<b>PROJETS DE RÉDUCTION DES ÉMISSIONS RÉALISÉS EN SUISSE RAPPORT DE VALIDATION</b>
--

<i>CAD Cernier-Fontainemelon</i>	
----------------------------------	--

Version du document	1
Date	07.05.2014

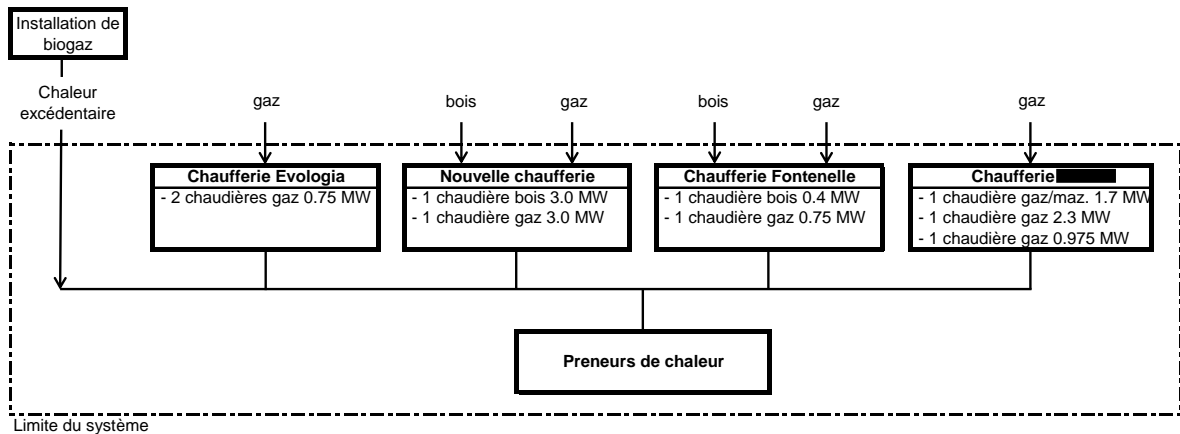
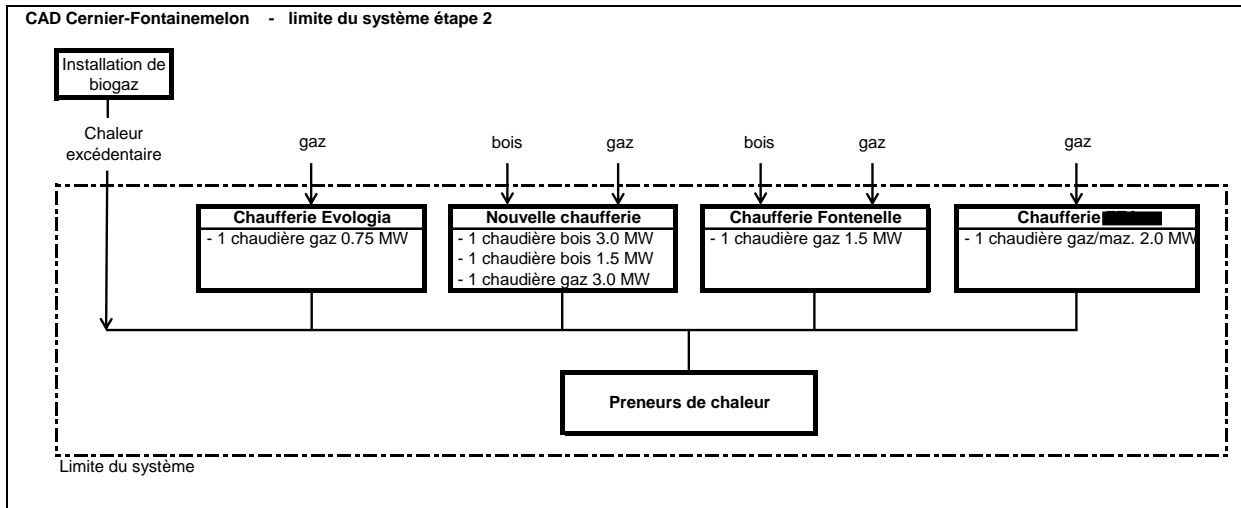
**Question**  
 Est-ce que tous les éléments dans la Table du chapitre 2 de la description font part du système ?  
 Est-ce que l'installation à biogaz est part du système?  
 Selon la table du chapitre 2 n'est pas claire quelles chaudières vont rester dans le réseau dans la deuxième étape du projet.  
 Le schéma dans le chapitre 4.1 de la description n'est pas clair. Quels sont les limites exactes du system et quelles émissions vont être émises par quelle parte.

**Réponse du requérant**  
*Les deux schémas ci-dessous indiquent les limites du système pour les deux étapes.*  
*Le remplacement des chaudières dans les chaufferies existantes se fera en fonction de l'état des chaudières. Dans la planification des investissements il est prévu de remplacer la chaudière gaz à Evologia en 2017 et celle de la Fontenelle en 2018.*  
*Le remplacement des chaudières [REDACTED] n'est pas prévu dans le 10 prochaines années.*  
*L'installation de la deuxième chaudière à bois dans la nouvelle chaufferie est planifiée pour 2018, mais sera déterminée par la puissance nécessaire du réseau.*
